Gutachten

Betrifft: **Windpark RAP**
Prüfung geringfügige Abweichungen – Antrag vom 10. Oktober 2025

Unser Zeichen: 25-IBK-078/2
Datum: 22. Dezember 2025

Fachbereiche: Eisabfall, Schattenwurf, Lärmschutztechnik

Abbildung 1: Wegabschnitte (rot und grün markiert) für die Risikobetrachtung von Fußgängern

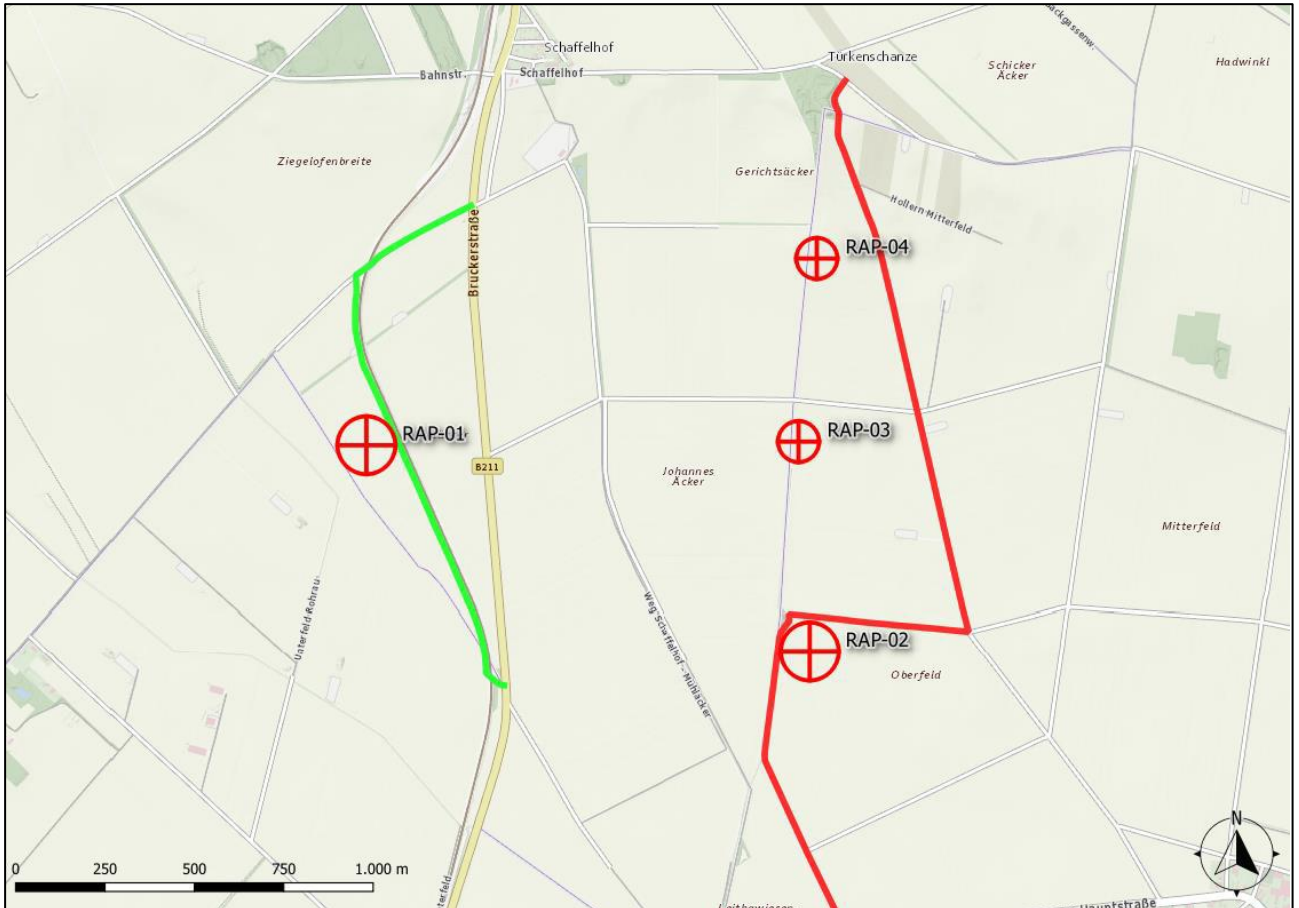
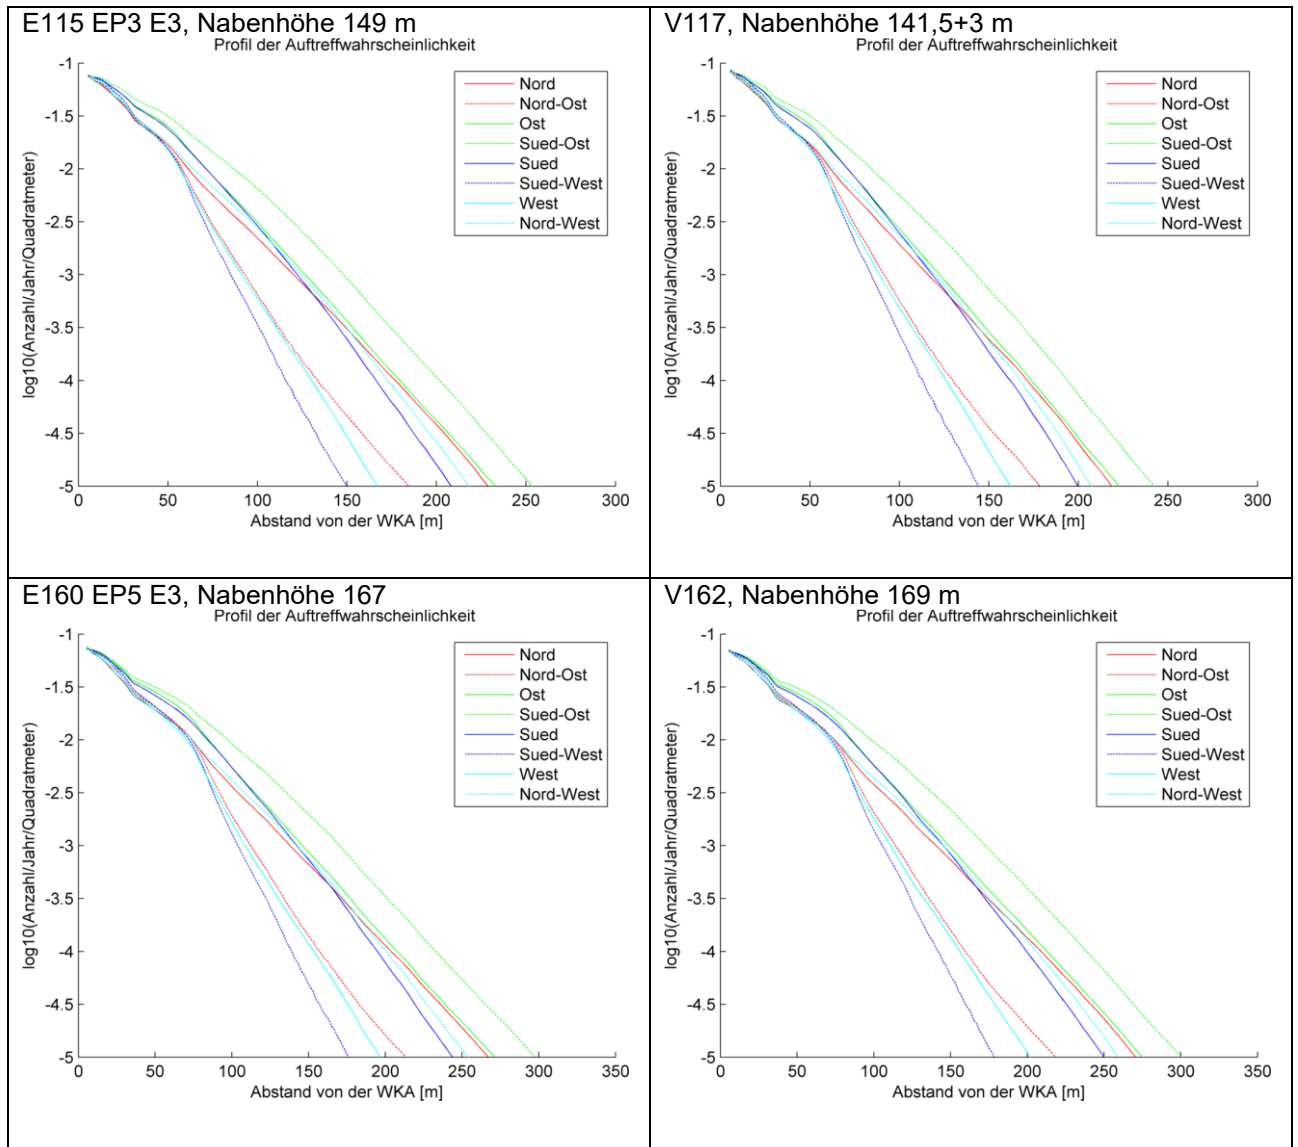
Die Windkraftanlage „RAP-01“ bleibt unverändert. Eine erneute Risikobetrachtung des in Abbildung 1 grün markierten Abschnitts ist daher nicht erforderlich.

Mit den im Befund angeführten Profilen der Auftreffwahrscheinlichkeiten von Eisfragmenten kann für die genehmigten Typen der Windkraftanlagen „RAP-03“ und „RAP-04“ die Trefferwahrscheinlichkeit auf den rot markierten Weg mit ca. $1,3 \cdot 10^{-4}$, mit den Daten der Type E160 EP5 E3 für beide Windkraftanlagen auf ca. $4,6 \cdot 10^{-4}$ abgeschätzt werden. Dies entspricht einer Erhöhung um einen Faktor von ca. 3,5.

Das im Genehmigungsverfahren ermittelte Risiko würde sich dadurch auf $2,2 \cdot 10^{-7}$ erhöhen. Dabei ist zu beachten, dass mit dieser vereinfachten Annahme auch für die Windkraftanlage „RAP-02“ eine Risikoerhöhung um den Faktor 3,5 miteinbezogen wurde, obwohl für diese, wie bereits weiter oben festgestellt, risikotechnisch keine wesentlichen Auswirkungen zu erwarten sind. Der so abgeschätzte Wert des individuellen Risikos für Fußgänger liegt damit auf der sicheren Seite und weiterhin unter dem gesellschaftlich akzeptierten Risiko von 10^{-6} .

Abbildung 2: Angepasstes Eiswarnkonzept (Ausschnitt aus Einlage C.5.1)

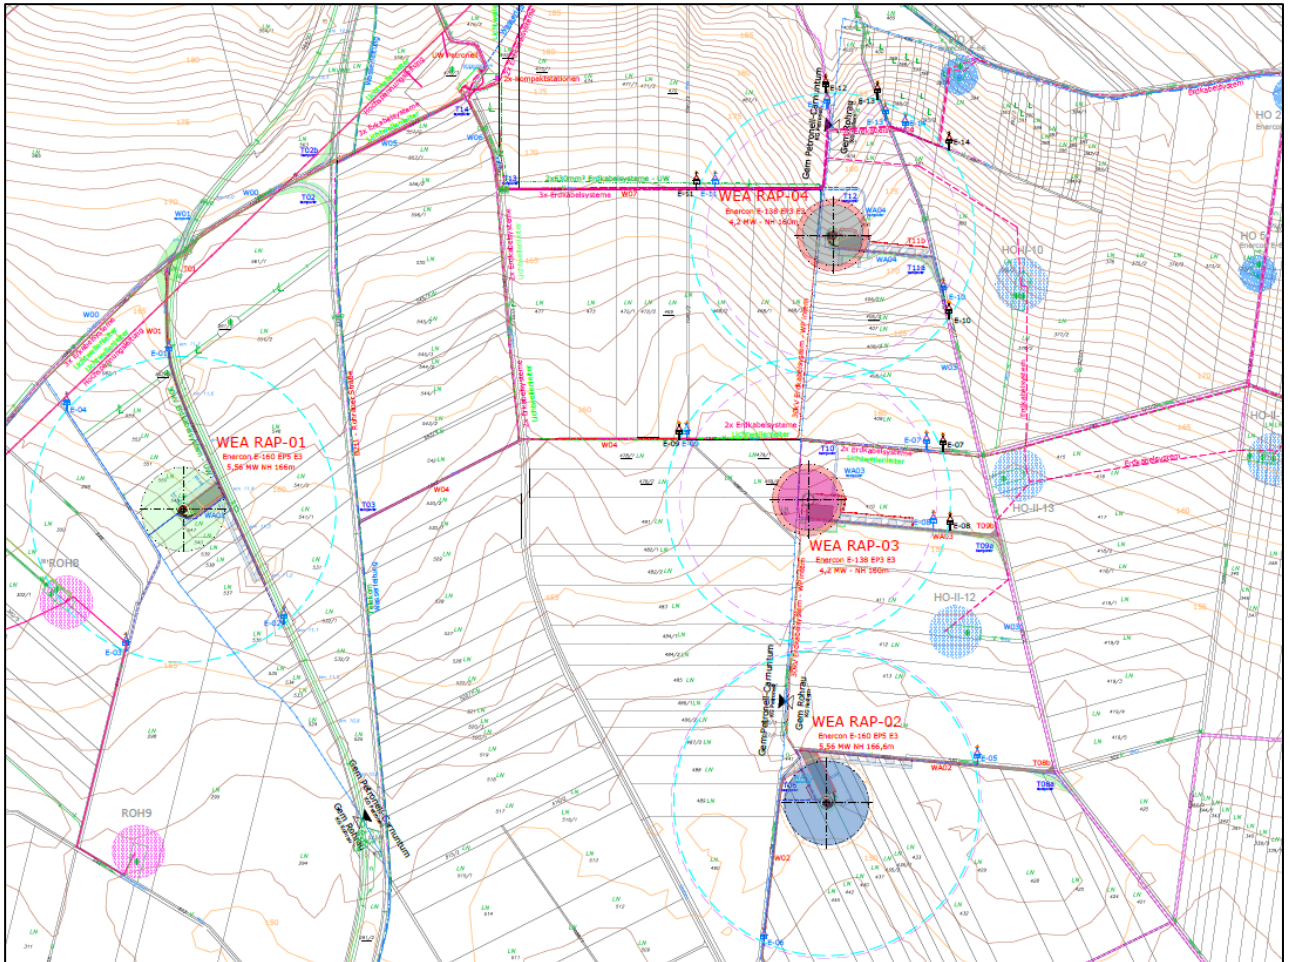
Es erfolgte eine Anpassung der Positionen der Hinweiseinrichtungen wie in Abbildung 2 dargestellt. Die jeweiligen Hinweisschilder mit Signalleuchten sind wie genehmigt in einer Entfernung von mindestens dem 1,2-fachen der maximalen Blattspitzenhöhe der Windkraftanlage vorgesehen.
